Séance du 25 octobre 2021

Objet: Point 01.01 de l'ordre du jour: Approbation du Projet d'Aménagement Général (PAG) et du Plan d'Aménagement Particulier « quartier existant » (PAP-QE) de la Ville de Dudelange comportant :

1. PAG – décision relative à l'avis de la Commission d'Aménagement
2. PAG – décision relative à l'avis de Madame la Ministre de l'Environnement, du Climat et du Développement durable
3. PAP « quartier existant » – décision relative à l'avis de la Cellule d'Evaluation
4. PAG et PAP « quartier existant » – décision relative aux observations et objections des réclamants
5. PAG – décision relative aux parties écrite et graphique
6. PAP « quartier existant » – décision relative aux parties écrite et graphique

Extrait du projet de PAG

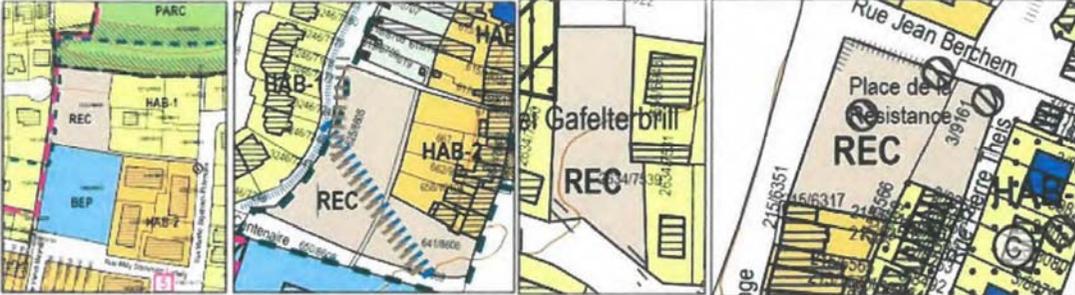
| CA<br>-04 | <p><u>Plan directeur sectoriel « zones d'activités économiques » (PSZAE)</u></p> <p>Outre cinq zones d'activités économiques nationales existantes (Wolser, Schéleck IV, Eurohub-Sud et Riedchen), le projet de plan directeur sectoriel « zones d'activités économiques » désigne une nouvelle zone d'activités spécifiques nationale (Koibestrachen – « Technologies de la Santé et Technologies de l'Information et des Communications ») sur le territoire de la commune.</p> <p>Les zones d'activités économiques nationales existantes n'ont pas été reprises fidèlement dans la partie graphique du PAG, conformément aux délimitations du PSZAE.</p>  | <p>Modifier les parties graphique et écrite (article 35.1) du projet PAG pour inscrire le plan sectoriel « zones d'activités économiques » (PSZAE), conformément au règlement grand-ducal.</p> <p>Modifier la partie graphique du projet PAG pour reprendre les limites exactes du règlement grand-ducal PSZAE et reclasser les terrains soustraits de la zone</p>  |

En effet, la partie graphique du projet de PAG ne reprend pas fidèlement les délimitations de la zone superposée retenue par le projet de plan directeur sectoriel « zones d'activités économiques » pour la zone d'activités spécifiques nationale « Schéleck IV » (Zone logistique) en intégrant des surfaces qui ne sont pas prévues par le projet de PSZAE.

d'activités spécifiques nationale « Schéleck IV » en zone spéciale – réseau ferroviaire puisqu'il s'agit de faisceaux de rails de la gare de triage.

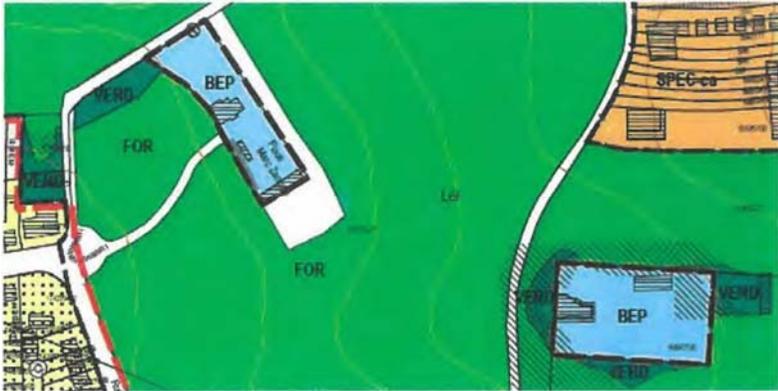
| <p>CA<br/>-05</p> | <p><u>I.D. Plans d'occupation du sol / Plans d'aménagement partiel / Plans d'aménagement global</u></p> <p>Le territoire de la Ville de Dudelange est actuellement concerné par le plan d'aménagement partiel portant création de zones industrielles à caractère national dans le sud du pays (Schéleck et Riedchen), déclaré obligatoire par règlement grand-ducal du 25 août 1978 ainsi que par son complément (Wolser), déclaré obligatoire par règlement grand-ducal du 26 novembre 1979.</p> <p>Les zones d'activités à caractère national définies par celui-ci n'ont pas été correctement reprises dans la partie graphique du projet de PAG. Étant donné que le plan d'aménagement partiel en question restera en vigueur tant que le PSZAE n'a pas été déclaré obligatoire, la commission recommande à la commune de redresser la délimitation des zones en question. Si l'entrée en vigueur dudit plan directeur sectoriel a lieu en amont du vote définitif portant sur le présent projet, cette remarque devient évidemment superflue.</p> | <p>Modifier les parties graphique et écrite (article 35.1) du projet PAG afin de soustraire les règlements grand-ducaux de 1978 et 1979, puisqu'ils ne sont plus en vigueur suite à l'entrée en vigueur du plan sectoriel « zones d'activités économiques » (PSZAE).</p> |  |

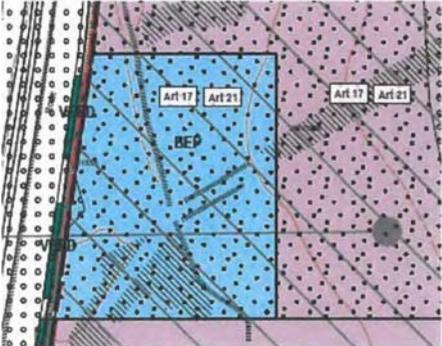
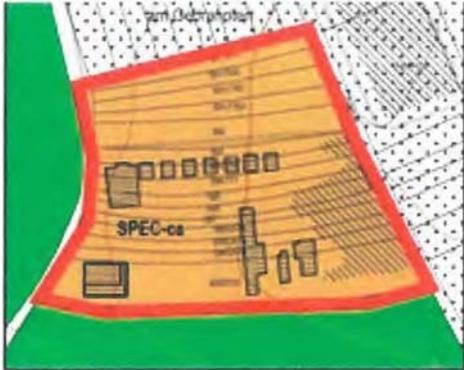
| CA<br>-11 | <p>La commission tient à rendre attentif au fait que la zone mixte urbaine [MIX-u] adjacente à l'auto-route A13 se trouve à la hauteur de l'échangeur Burange en grande partie dans la zone non aedificandi. Dans ce contexte, il serait judicieux de renseigner une zone de servitude délimitant la zone non aedificandi de 25 mètres de long des côtés du domaine public des autoroutes A13 et A3 dans la partie graphique du projet de PAG.</p>  | <p>Ne pas modifier la partie graphique du projet PAG. Dans le cadre de la mise en œuvre de ce PAP NQ déjà approuvé par le Ministre, la zone d'implantation exacte sera précisée dans le cadre de la permission de voirie.</p> |

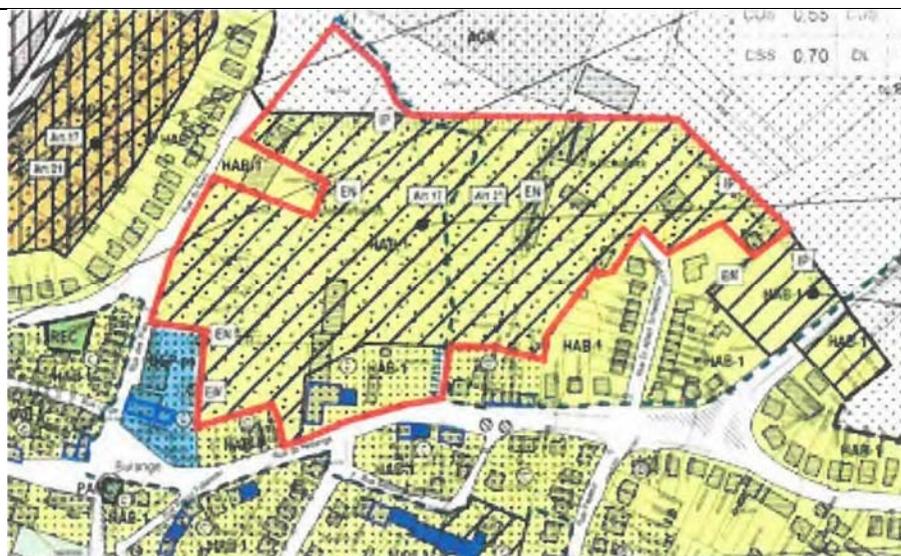
| CA<br>-<br>23a | <p>En outre, la commission note que la majorité des parties graphiques de l'ensemble des SD sont incomplètes au niveau du concept d'infrastructures techniques. En effet, il y a lieu de constater que les infrastructures techniques, telles que les axes principaux pour l'écoulement des eaux pluviales et usées ainsi que les emplacements des rétentions d'eaux, ne sont pas représentées dans les différents SD. Même si un extrait du dossier technique d'assainissement est joint à certains SD, il convient de compléter les SD, tel que défini à l'article 8 du règlement grand-ducal du 8 mars 2017 concernant le contenu de l'étude préparatoire d'un projet d'aménagement général.</p>   | <p>Modifier les plans des schémas directeurs pour y indiquer les points de connexion des réseaux d'eaux usées et des eaux de ruissellement.</p>   |
